## DODATEK Č. 2 KE SMLOUVĚ O DÍLO CEITEC MU PŘÍSTAVBA A4

1. Předmět Smlouvy specifikovaný v článku II. Předmět Smlouvy a v příloze 1 Smlouvy se v souvislosti se změnou Díla doplňuje o Odstavec 2.4 následujícího znění:  
„2.4 Předmět smlouvy se rozšiřuje o provedení prací uvedených ve změnových listech č. ZL 01, ZL 02, ZL 03 a ZL 04, které tvoří přílohu č. 1 tohoto dodatku č. 2 a jsou jeho nedílnou součástí.“
2. Cena Díla uvedená v článku V. Cena Díla, odstavci 5.1 Smlouvy se zvyšuje v důsledku úpravy předmětu Smlouvy podle přílohy č. 1 tohoto dodatku č. 2 o 97 459,- Kč (slovy devadesát sedm tisíc čtyři sta padesát devět korun českých) bez daně z přidané hodnoty.

Změnový list č. 01 - Úprava transportní trasy pro NMR

## ZMĚNOVÝ LIST – DOSTAVBA UKB, PROJEKT CEITEC PŘÍSTAVBA A4

Úprava dispozice

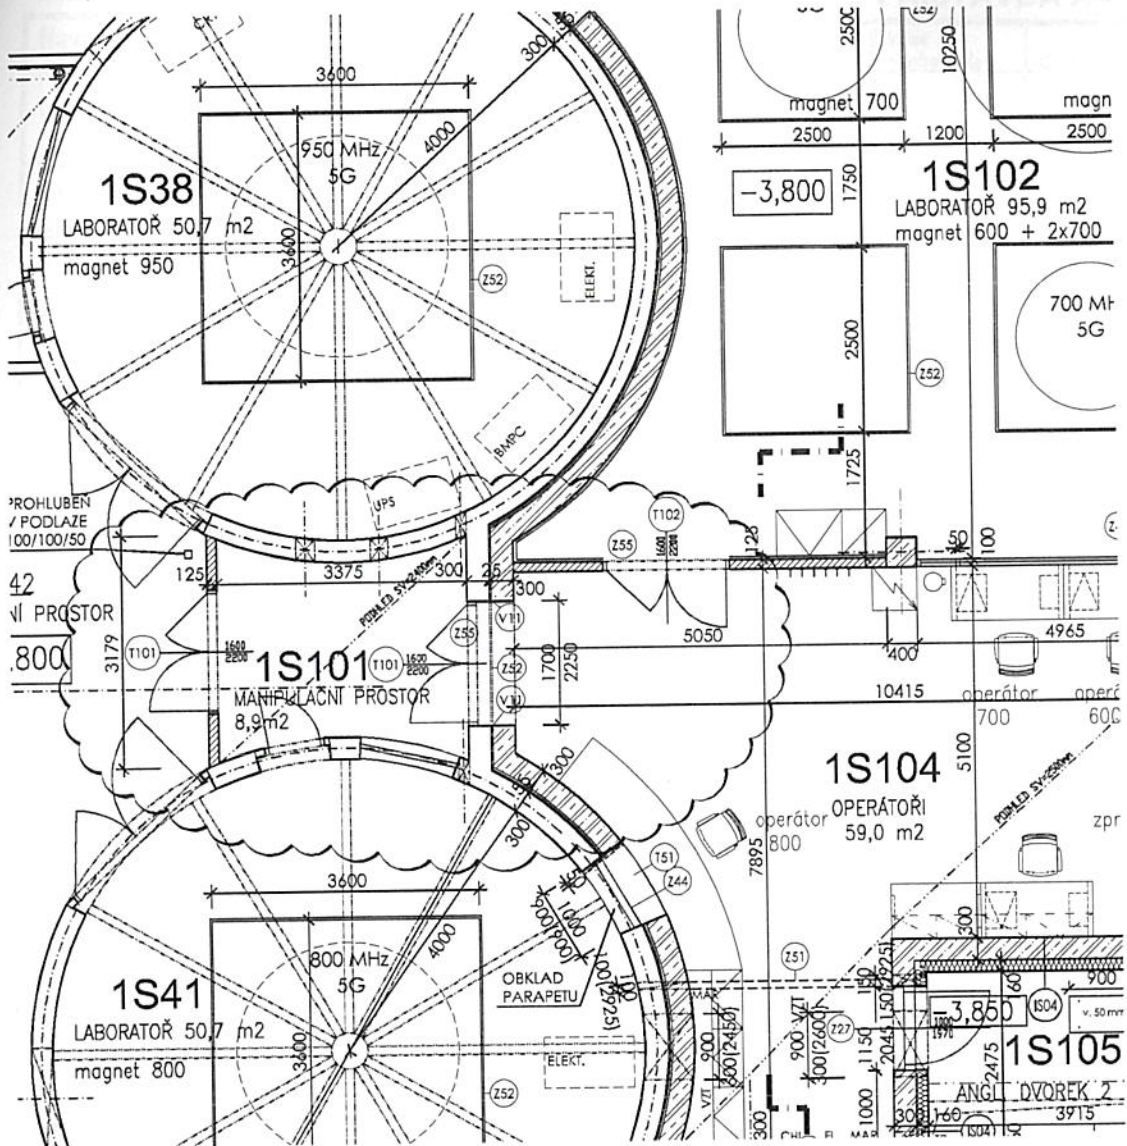
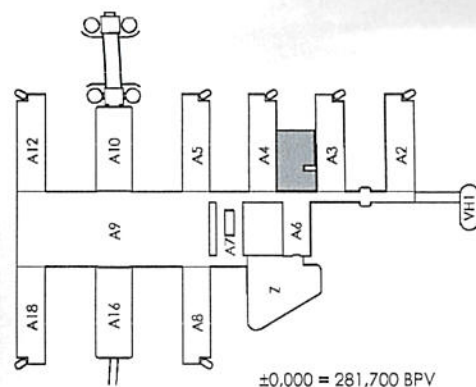
<b>Navrhovatel změny</b> Masarykova univerzita Žerotínovo náměstí 9 601 77 Brno	<b>Registrační číslo</b> Změnového listu (ZL) : <b>01</b>	<b>Index</b> navrhovatele O	<b>Číslo SO nebo PS</b> SO 302	<b>Pořadové číslo ZL</b> 01
	<b>Index navrhovatele změny:</b> O_objednatel O...objednatel GD...generální dodavatel GP...generální projektant MP...manažer projektu J...jiný	<b>Datum vydání ZL :</b> 12.12.2011  <b>Datum schválení nebo zamítnutí ZL :</b>  <b>Změna má vliv do následujících profesí:</b> stavební řešení, elektro, MaR  <b>Změna má vliv do následujících stavebních objektů (SO) nebo provozních souborů (PS) :</b> SO 302		
<b>Název změny:</b> Úprava transportní trasy pro NMR				
<b>Předmět změny:</b> Změna řeší úpravy uvnitř přístavby, které vedou ke zvýšení průchodnosti transportní trasy pro NMR.				
<b>Položka, popis:</b> Změna představuje následující stavební úpravy a úpravy elektroinstalace silnoproudé i slaboproudé a MaR. Nebude provedena dělicí příčka mezi m.č. 1S101 a m.č. 1S104. Nebudou provedeny posuvné dveře do pouzdra mezi m.č. 1S101 a m.č. 1S104 a jednokřídlé dveře mezi m.č. 1S104 a m.č. 1S102. Ve zrušené části manipulačního prostoru bude stěrková podlaha nahrazena vinylovou. Nové budou osazeny dvoukřídlé dveře mezi m.č. 1S101 a m.č. 1S104. a nové dvoukřídlé dveře budou rozměrově sjednoceny ba rozměr 1600/2200. V části eektro silnoproud nebudou dodány svítidla s označením BN a B, naopak budou dodány svítidla s označením AN a A. Vždy se jedná o jeden kus. V rámci dodávky slaboproudé elektroinstalace budou na nové dveře osazeny magnetické kontakty EZS (celkem tedy 2 ks). Nebude dodán a instalován opticko-kouřový hlásič ve zrušené předsíně v 1S104. Rozvaděč MaR budou přesunuty rozvaděč a ovladače MaR vedle dveří mezi místnosti 1S104 a 1S102. Změna nemá vliv na stavební povolení. Změna nemá dopad do ceny díla a do termínů výstavby.

<b>Důvod změny:</b> V době přípravy projektu pro výběr generálního zhotovitele byly známy pouze obecné technické vlastnosti přístrojů NMR, které budou instalovány do dokončené přístavby pavilonu A4. Tato změna reaguje na skutečnost, že nyní jsou již známy přesné typy přístrojů, jejich rozměry, hmotnosti a tedy i nároky na jejich stěhování a instalaci. Změnou tedy bude upravena transportní trasa tak, aby poskytovala větší prostor pro manipulaci s přístroji a snížilo se tím riziko poškození přístrojů nebo stavebních konstrukcí.				
<b>Přílohy:</b> 1. Rozpočet zvýšení ceny (3x A4), 2. Rozpočet snížení ceny (3x A4), 3. Výkresová dokumentace (2x A3)				
<b>Vliv na cenu:</b> odhadnuté náklady: <b>0 Kč bez DPH</b> konečná cena: <b>0 Kč bez DPH</b>	<b>Vliv na cenu stavební dodávky (dle přiloženého rozpočtu):</b> zvýšení ceny o: <b>73 225 Kč bez DPH</b> snížení ceny o: <b>73 225 Kč bez DPH</b>		Vyplní GD (nehodící se škrtněte)

NA DĚLÍCI PŘÍČKA MEZI M.Č.1S101 A M.Č.1S104  
DĚNY POSUVNÉ DVEŘE DO POUZDRA MEZI M.Č.1S101 A M.Č.1S104  
DĚNY JEDNOKŘÍDLOVÉ DVEŘE MEZI M.Č.1S104 A M.Č.1S102  
MANIPULAČNÍHO PROSTORU BUDE STĚRKOVÁ PODLAHA NAHRAZENA VINYLOVOU  
AZENY DVOUKŘÍDLOVÉ DVEŘE MEZI M.Č.1S101 A M.Č.1S104  
LOVÉ DVEŘE BUDOU ROZMĚROVĚ SJEDNOCENY NA ROZMĚR 1600/2200

RIÁLOVĚ BEZE ZMĚNY, BUDE POUZE PROVEDEN PŘESUN STÁVAJÍCÍHO NOUZOVÉHO  
VSTUP DO 1S101 Z MÍSTN. OPERÁTORŮ 1S104 A PŘESUN TLAČÍTKA PRO OVLÁDÁNÍ  
1) ZA DVEŘE MÍSTN. 1S101 OD VSTUPU Z 1S104. OVLÁDÁNÍ OSVĚTLENÍ  
2) MÍSTNOSTI OPERÁTORŮ 1S104 BUDE OSAZEN HNED ZA DVEŘMI 1S104.

BUDE OSAZENY MAGNETICKÝMI KONTAKTY EZS (1KS NA 1KŘÍDLO DVEŘÍ) -  
PROPOJOVACÍ KRABIČKY

ODSTRANĚNÍ PŘEDSÍŇKY V 1S04 BUDE ODEČTEN 1KS OPTICKO-KOUŘOVÉHO POŽ. HLÁSIČE

ČIŠŤEČKA OVLADAČE VEDLE DVEŘÍ MEZI MÍSTNOSTÍ 1S104 A 1S102

CEITEC MU PŘÍSTAVBA A1 - SITUACE PODLAŽNÍHO BETONU  
K VYKURÁVÁNÍ

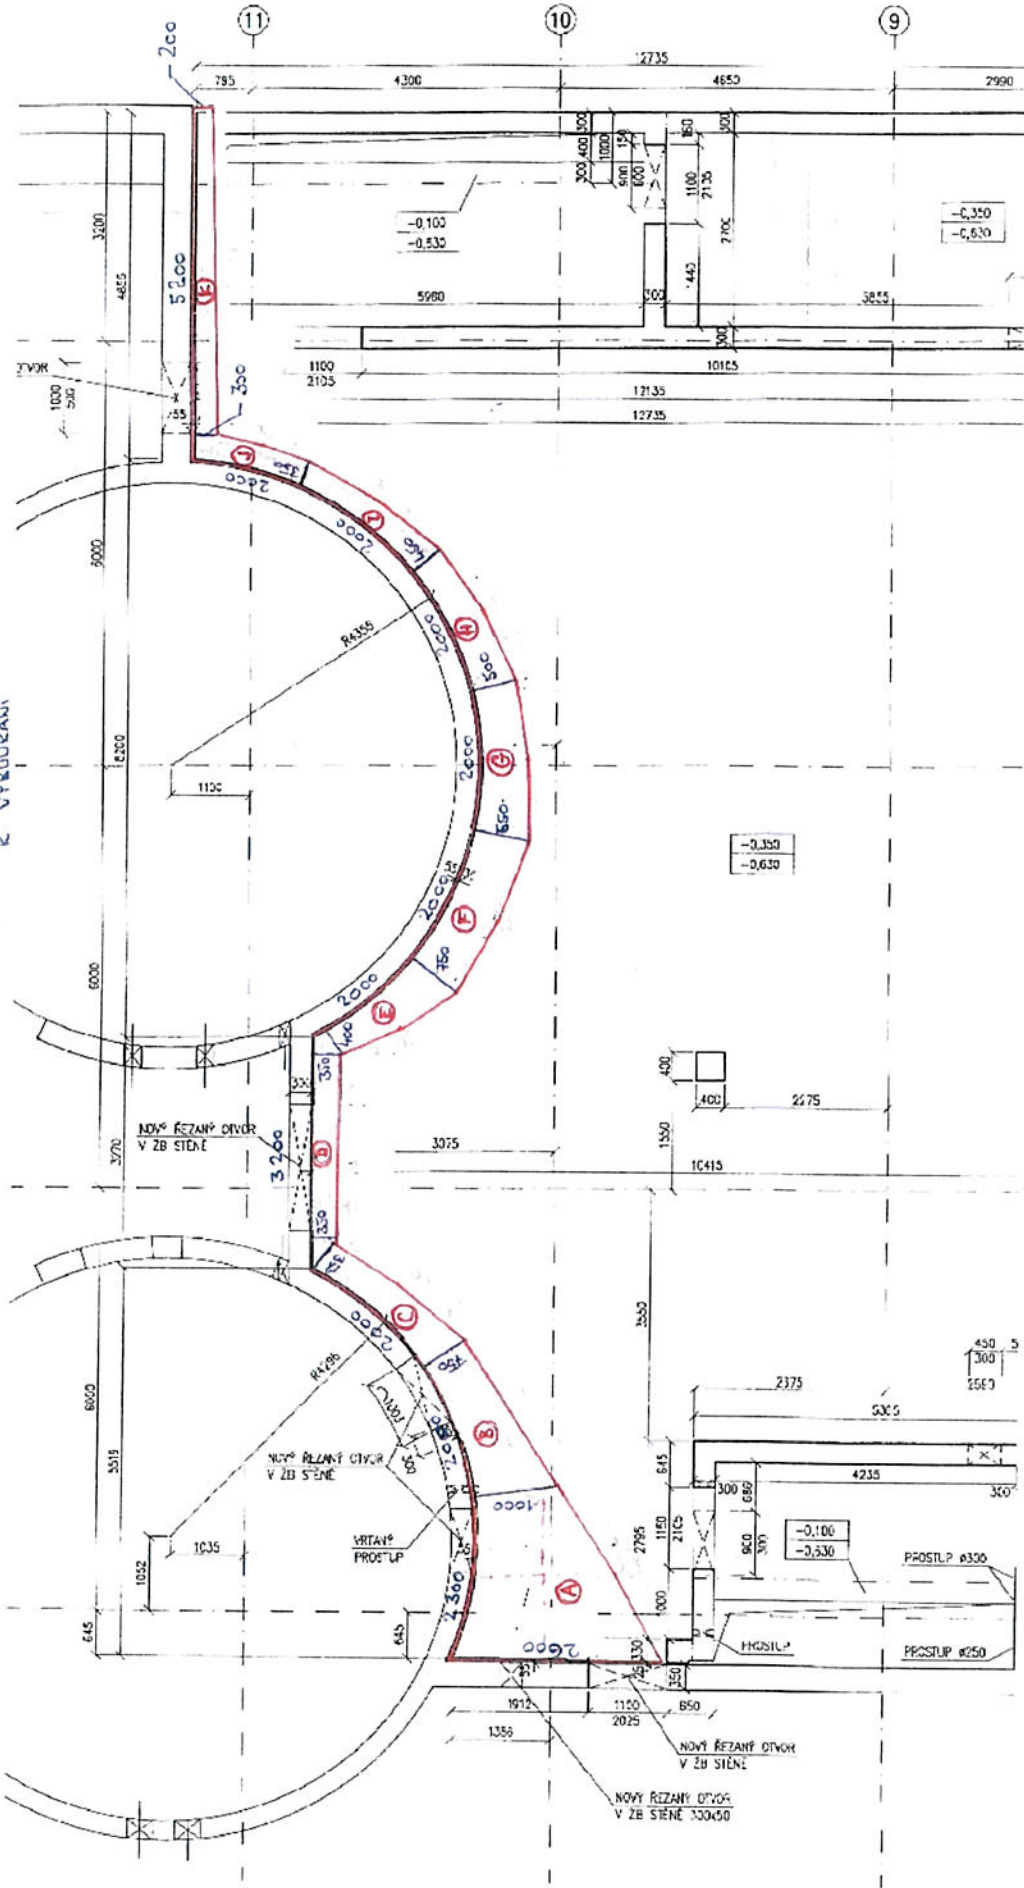
<b>Navrhovatel změny</b> PS BRNO, s.r.o. Vídeňská 153/119b 619 00 Brno	Registrační číslo Změnového listu (ZL) : <b>02</b>	Index navrhovatele GD	Číslo SO nebo PS SO 301	Pořadové číslo ZL 02
	<b>Index navrhovatele změny:</b> GD_generální dodavatel O...objednatel GD...generální dodavatel GP...generální projektant MP...manažer projektu J...jiný	Datum vydání ZL : Datum schválení nebo zamítnutí ZL : Změna má vliv do následujících profesí: Změna má vliv do následujících stavebních objektů (SO) nebo provozních souborů (PS) :	12.12.2011  příprava území SO 301	vyplní navrhovatel  vyplní objednatel  vyplní GP vyplní GP
<b>Název změny:</b> Bourání stávajících podkladních betonů				
<b>Předmět změny:</b> Změna řeší odstranění stávajících podkladních betonů, které výškově i půdorysně zasahují do nově budovaných vrstev a konstrukcí pod základovou deskou přístavby A4.				
<b>Položka, popis:</b> Změna řeší odstranění stávajících podkladních betonů. Práce budou prováděny v těsné blízkosti již provozovaných pavilonů A3 a A4 UKB, v kterých je umístěno množství citlivých přístrojů, na kterých probíhají náročné pokusy. Tyto podmínky vylučují provádění prací způsobem, který by způsobil otřesy okolních konstrukcí. Z tohoto důvodu je třeba stávající podkladní betony rozřezat na manipulovatelné části a vytáhnout. Podkladní betonová deska bude těsně u stávající obvodové zdi pavilonu A4 odříznuta a podélně rozřezána na kusy délky 2 m (resp. 2,3 m a 3,2 m). Celkem bude provedeno 39,7 m řezu do tl. 350 mm. Jednotlivé části budou za pomoci mechanizace naloženy a odvezeny na skládku. Celková kubatura odstraňovaných betonů je 3,28 m3. V rámci těchto prací dojde i k odříznutí, odstranění a likvidaci hydroizolační fólie o výměře 15,51 m2 a tepelné izolace tl. 50 mm o výměře 15,51 m2. V rámci změny nebude provedeno odtěžení zeminy a její uložení na skládku o stejném objemu jako je objem bouraných betonů (3,28 m3). Změna nemá vliv na stavební povolení.

<b>Důvod změny:</b> V průběhu provádění výkopových prací byly při venkovním lici východní obvodové stěny stávajícího pavilonu A4 zjištěny betonové konstrukce, které tvoří podkladní vrstvy pod základovou deskou stávajících rotund pro NMR. Oproti podkladům, na základě kterých vznikala projektová dokumentace přístavby A4, jsou tyto betony vytaženy za venkovní lic obvodové stěny a výškově i půdorysně zasahují do prostoru nově budovaných podkladních vrstev a betonů přístavby A4. Přizvaný statik provedl prohlídku obnažených a očištěných konstrukcí a rozhodl o nutnosti tyto betony v celém rozsahu odstranit. Jejich zachování by bránilo řádnému provedení nových podkladních betonů a nosných ŽB konstrukcí přístavby, jelikož zatížení od svislých i vodorovných konstrukcí směřuje právě do tohoto místa. Ponechání betonů a založení přístavby na nich by s největší pravděpodobností znamenalo vznik defektů na nových konstrukcích vlivem různých podmínek pro jejich dotvarování. Z těchto důvodů je realizace změny nutná pro řádné provedení díla.

PŘELOŽKA PLYNU

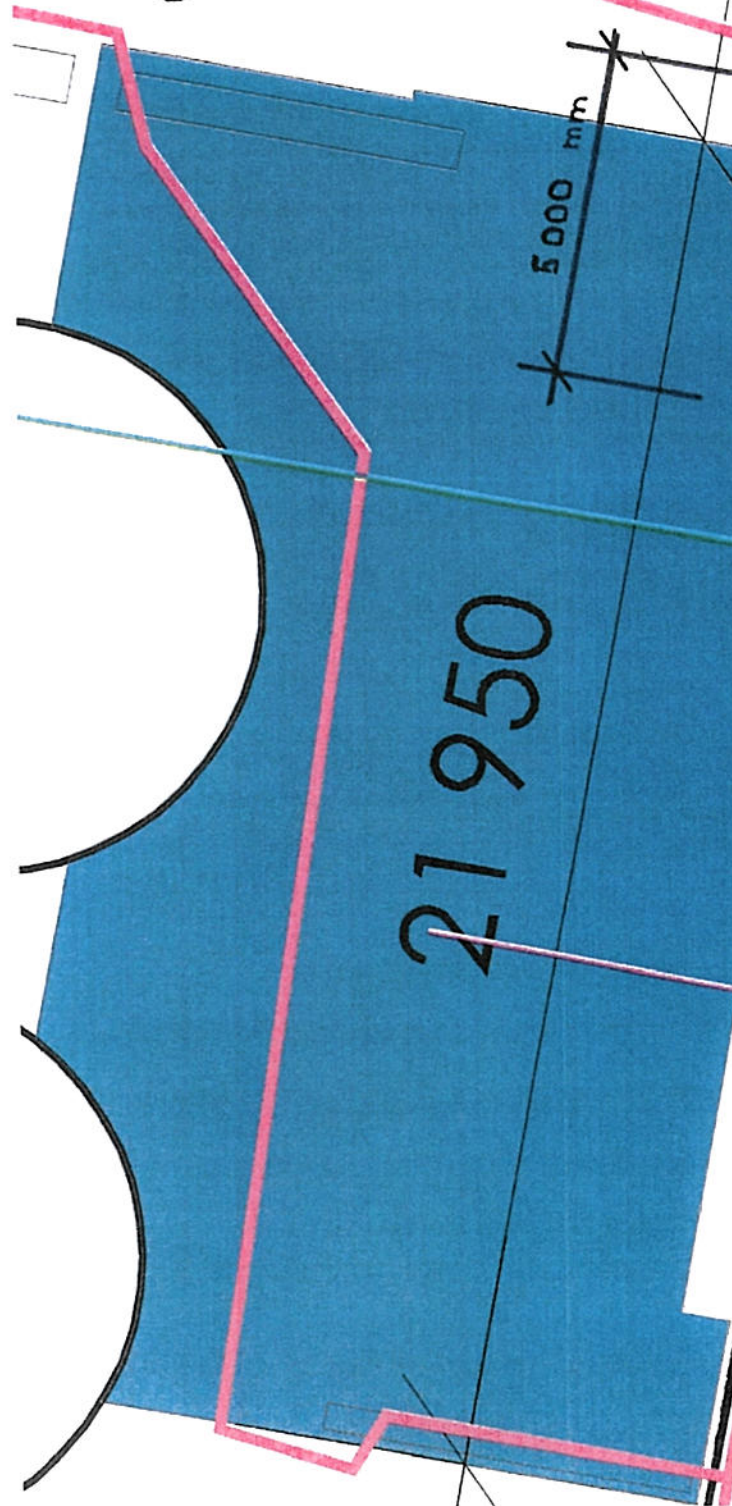
<b>Navrhovatel změny</b> PS BRNO a.s. Vídeňská 153/119b 619 00 Brno	Registrační číslo Změnového listu (ZL) : <b>03</b>	Index navrhovatele GD	Číslo SO nebo PS SO 301	Pořadové číslo ZL 03
	<b>Index navrhovatele změny:</b> GD_generální dodavatel O...objednatel GD...generální dodavatel GP...generální projektant MP...manažer projektu J...jiný		Datum vydání ZL : 16.1.2012	vyplní navrhovatel
		Datum schválení nebo zamítnutí ZL :	vyplní objednatel	
		Změna má vliv do následujících profesí: příprava území - STL plyn	vyplní GP	
		Změna má vliv do následujících stavebních objektů (SO) nebo provozních souborů (PS) : SO 301	vyplní GP	
Název změny: Přeložka plynu				
Předmět změny: Změna řeší přeložku STL přípojky plynu pro pavilon A3				
Položka, popis: Změna představuje přeložení 5m dlouhé části STL přípojky plynu pro pavilon A3, která koliduje se svislou monolitickou stěnou přístavby pavilonu A4. V rámci přeložky musí dojít k vypuštění plynu z přípojky a rozvodů v pavilonu A3. Jelikož je přípojka kompletně obnažena a vyvěšena ve stavební jámě, není třeba provádět žádné zemní práce. Naopak je třeba provést montáž a demontáž pomocného pracovního lešení. Následně dojde k odřezání stávající trasy a k jejímu přeložení bližší k pavilonu A3 (o cca 1,5m). Součástí montáže je i instalace plynovodních armatur. Po dokončení montážních prací dojde k opětovnému napuštění systému, jeho odzkoušení a revizi. Předpokládána, skutečná a nově navržená trasa pětimetrové trasy přípojky plynu jsou schematicky zakresleny v příloze č. 2 ZL. (Tmavě vyznačená plocha nemá přesný obrys budoucí přístavby, jedná se o vyznačení dotčeného území). Změna nemá vliv na stavební povolení. Změna nemá dopad do termínů výstavby.

Důvod změny: Po provedení zemních prací, při kterých došlo i k obnažení okolních konstrukcí a inženýrských sítí, a po následném geodetickém vytyčení obvodových konstrukcí přístavby A4, byla zjištěna těsná kolize části středotlaké (STL) přípojky plynu pro pavilon A3 s budoucími ŽB konstrukcemi přístavby A4. Trasa plynu úplně neodpovídá podkladům, které měl GP k dispozici při návrhu řešené přístavby. Změna řeší přeložku STL plynu a jeho vedení v místech, kde nebude bránit provádění prací na nových konstrukcích.				
Přílohy: 1. Rozpočet zvýšení ceny (3x A4), 2. Výkresová dokumentace (1x A4)				
Vliv na cenu: odhadnuté náklady: <b>13 289 Kč bez DPH</b> konečná cena: <b>13 289 Kč bez DPH</b>		Vliv na cenu stavební dodávky (dle přiloženého rozpočtu): zvýšení ceny o: <b>13 289 Kč bez DPH</b> snížení ceny o: <b>0Kč bez DPH</b>		Vyplní GD (nehodící se škrtněte)
Vyvolá změnu stavebního povolení před dokončením:		ANO / NE	Vyplní GP / projektový manažer

PŮVODNÍ PŘEDPOKLÁDANÁ TRASA PLYNU

PŘELOŽENÁ TRASA PLYNU
